**„Multifunkční dům Muglinov“**

## VYSVĚTLENÍ ZADÁVACÍ DOKUMENTACE č. 14,15,16,17,18

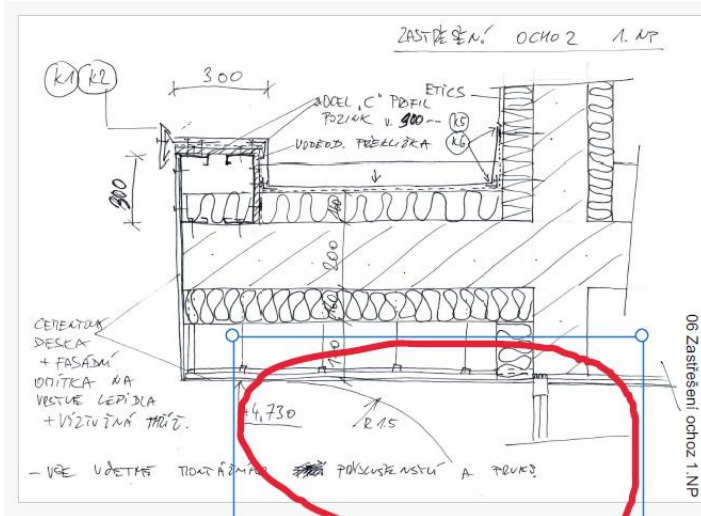
Vnitřní dveře		SO 01	
Pol.	Schema	Rozměry, popis	Pozámka
03		<p>Jednokřídlé, otočné dveře.</p> <p>Záruba: ořevěná, obložková, bezfialová, lamino HPL struktura dřeva, bez pásu.</p> <p>Dveřní křídlo: ořevěné, lamino HPL struktura dřeva, bezfialové, vestavěné samozavírací + antice v ořevěné poloze.</p> <p>Závěsy: skryté, pro bezfialové dveře.</p> <p>Materiál: ořevěné - lamino HPL: atraktivverge, výplň masiv.DTD</p> <p>Rozměr: 1 600 x 2 100 mm</p> <p>Kování: kovová křídla-křídla, nerez, dělený šňák</p> <p>Zámek: vložkový cylindrický, systém generálního klíče (předpoklad 3 úrovně), bezpečnostní třída RC3</p> <p>Požární odolnost: EW 30 DPS-S-C (2ks) umístění dle PBR.</p> <p>Rw = 37dB - dveře do 1.18, 1.24, ostatní dle ČSN 73 0532.</p> <p>M.č.: 1.18, 1.26, 1.24.8, ostatní 200 mm.</p> <p>Větrací mřížka hliník, 400x100 mm dle umístění PD VZT.</p> <p>Počty podle funkčních částí: Kulturní dům: 4 ks</p>	<p>Jednotlivé části budou dodány po odsouhlasení AD.</p> <p>Přesné rozměry zaměřit na místě.</p> <p>Stavební otvor zkoordinovat s rozměry rámu pro zachování požadovaného rozměru otvoru.</p> <p>Tloušťka ostění reflektuje tloušťku stavební konstrukce bez povrchových úprav.</p>

Vnitřní dveře		SO 01		
Pol.	Schema	Rozměry, popis	Počet (ks)	Poznámka
DI 05		Jednokřídlé, otočné dveře. Zároveň: dřevěná, obložková, bezfalcová, lamino HPL, struktura dřeva, bez prahu Dveřní křídlo: dřevěné, lamino HPL, struktura dřeva, bezfalcové, vestavný samozavírač + aretace v otevřené poloze. Závěsy: skryté, pro bezfalcové dveře Materiál: dřevěné - lamino HPL, antracit/wenge, vyplň masiv/DTD Rozměr: 800 x 2 100 mm Kování: kovová křídka-křídka, nerez, dělný štlík Zámek: vačkový cylindrický, systém generálního klíče (předpoklad 3 úrovně), bezpečnostní třída RC3 Dveře do m.č. 1,35 opatřené masivem dle vyhlášky. Požární odolnost: EW 30 DP3-S-C (3ks), S-C (1 ks), EW 60 DP1-S-C (1x), umístění dle PBR M.č.: 1,10, 1,11, 1,12, 1,13, 1,14, 1,29, ostatní dle ČSN 73 0532 M.č.: 1,13, 1,14, 1,29, 1,37, 1,35, 1,36 E, ostatní 200 mm. M.č.: 1,17, 1,22, 1,19, 1,12, 1,11, 1,10, 1,07, 1,08, 1,30, 1,31, 1,32 E, ostatní 140 mm. Větrací mřížka hliník, 400x100 mm dle umístění PD VZT.	P 9  L 10	Jednotlivé části budou dodány po odsouhlasení AD. Plánové rozměry zameří na místě. Stavební otvor zkoordinovat s rozměry rámu pro zachování požadovaného rozměru otvoru. Tloušťka osění reflektuje tloušťku stavební konstrukce bez povrchových úprav.  Počty podle funkčních celků: Kulturní dům: 9 ks Knihovna: 7 ks Restaurace: 3 ks

DI 05a		Jednokřídlé, otočné dveře. Zároveň: dřevěná, obložková, bezfalcová, lamino HPL, bez prahu Dveřní křídlo: dřevěné, lamino HPL, bezfalcové, hrana hliníková lišta, vestavný samozavírač + aretace v otevřené poloze. Závěsy: skryté, pro bezfalcové dveře Materiál: dřevěné - lamino HPL, bílá, vyplň masiv/DTD Rozměr: 800 x 2 100 mm Kování: kovová křídka-křídka, nerez, dělný štlík Zámek: vačkový cylindrický, systém generálního klíče (předpoklad 3 úrovně), bezpečnostní třída RC3 Požární odolnost: EW 45 DP1-S-C (3ks) umístění dle PBR M.č.: 1,38a, 1,39, 1,40, 1,41, 1,42, 1,47, 1,45, 1,44, 1,45, 1,43 E, ostatní 140 mm. Větrací mřížka hliník, 400x100 mm dle umístění PD VZT.  Počty podle funkčních celků: Restaurace: 10 ks	P 5  L 5

- Ve dveřích jsou větrací mřížky, kde jsou umístěny? Budou na obou křídlech?
- Dveře jsou Rw37dB, přitom větrací mřížky?
- Aretace? Dveře DPO nemohou mít aretaci.
- Požární odolnost dle PBŘ je správně? Označení dveří je správně?
- Dveře dřevěné DI 05, DI 05a, přitom označení EW 60DP DP1 je označení pro dveře ocelové.
- Vestavěné samozavírače neutáhnou těžší křídla protihlukové ani DPO dveře?

PROSÍME O VYJÁDŘENÍ K VÝŠE UVEDENÝM PŘIPOMÍNKÁM KE DVEŘÍM.

1. Větrací mřížky jsou umístěny pouze na jednom křídle.
2. Větrací mřížky jsou umístěny dle projektové dokumentace – vzduchotechnika, u těchto dveří nebude požadavek na vyšší zvukovou izolaci.
3. U dveří plnicích funkci požárně dělící konstrukce nebude aretace instalována.
4. Požární odolnost je správně, zadavateli znám nesoulad u této části projektové dokumentace.
5. Dveře EW 60DP DP1 budou provedeny jako ocelové, lakované, s povrchem opatřeným folií s imitací dřevěného povrchu, dekor je shodný s ostatními dveřmi. Pokud je nutné vzhledem k hmotnosti zvolit silnější samozavírač, je to možné.
6. U dveří, u kterých není možné osadit vestavné samozavírače z důvodu hmotnosti, je možné umístit přisazené samozavírače.
